DV5 Engine Repair & Upgrade.

KONWERSJA ŁAŃCUCHA SYNCHRONIZACJI WAŁKÓW ROZRZĄDU 21-0700 KONFIGURACJA ZESTAWU ROZRZĄDU

7 mm ŁAŃCUCH SYNCHRONIZACJI WAŁKÓW ROZRZĄDU (STREFA PROBLEMU)

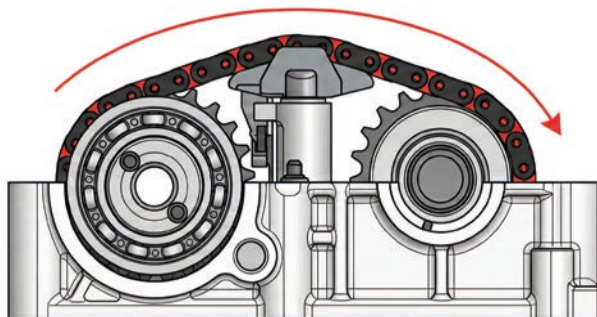
- ✗ Zbyt małe koła zębata wałka rozrządu powodują nadmierne wygięcie łańcucha
- ✗ Nadmierne siły rozciągające ➤ szybkie wydłużanie się łańcucha
- ✗ Zanieczyszczenie oleju silnikowego sadzą z układów EGR/DPF ➤ dodatkowe zużycie ściernie
- ✗ Nawet nowy łańcuch 7 mm pracuje w zakresie przeciążenia z powodu wady konstrukcyjnej OEM

Rezultat: hałas, silnie zużyty napinacz, wydłużenie łańcucha, w skrajnych przypadkach zerwanie łańcucha
Ryzyko: szybkie wydłużenie i potencjalne zerwanie łańcucha oraz uszkodzenie silnika

- Geometria 7 mm stanowi fundamentalną wadę konstrukcyjną
- Łańcuch pracuje w stanie przeciążenia już od momentu produkcji
- Wzmocnione łańcuchy 7 mm nie eliminują głównej przyczyny problemu
- OEM całkowicie przeszedł na geometrię 8 mm

8 mm ŁAŃCUCH SYNCHRONIZACJI WAŁKÓW ROZRZĄDU (ROZWIĄZANIE)

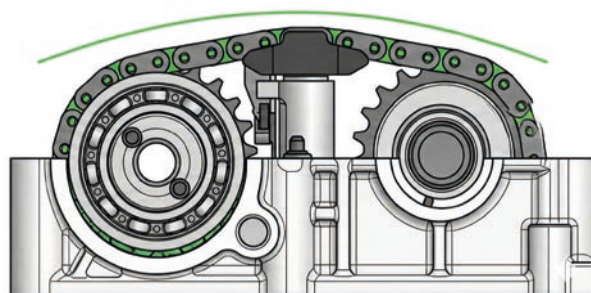
- ✓ Trwała naprawa zgodna ze specyfikacją OE
- ✓ Większe koła zębate wałka rozrządu ► znacznie mniejsze wygięcie łańcucha
- ✓ Łańcuch szerszy o 16% z większą wytrzymałością na rozciąganie
- ✓ Bardziej stabilna praca ► brak ciągłego przeciążenia i szybkiego wydłużania
- ✓ Cichsza i bardziej stabilna praca silnika

Uwaga: Aby przeciwdziałać przedwczesnemu zużyciu łańcucha synchronizacji wałków i kół zębatach wałków rozrządu, producent OE zmodernizował komponenty we wszystkich nowych pojazdach, wprowadzając zmianę w styczniu 2023 roku. Znaczna część pojazdów wyprodukowanych w latach 2018-2022 nie została zmodernizowana do 8 mm ani fabrycznie, ani podczas serwisu.

Rekomendacja: Aby zapewnić trwałą i niezawodną naprawę, zawsze należy instalować kompletną modernizację do 8 mm.
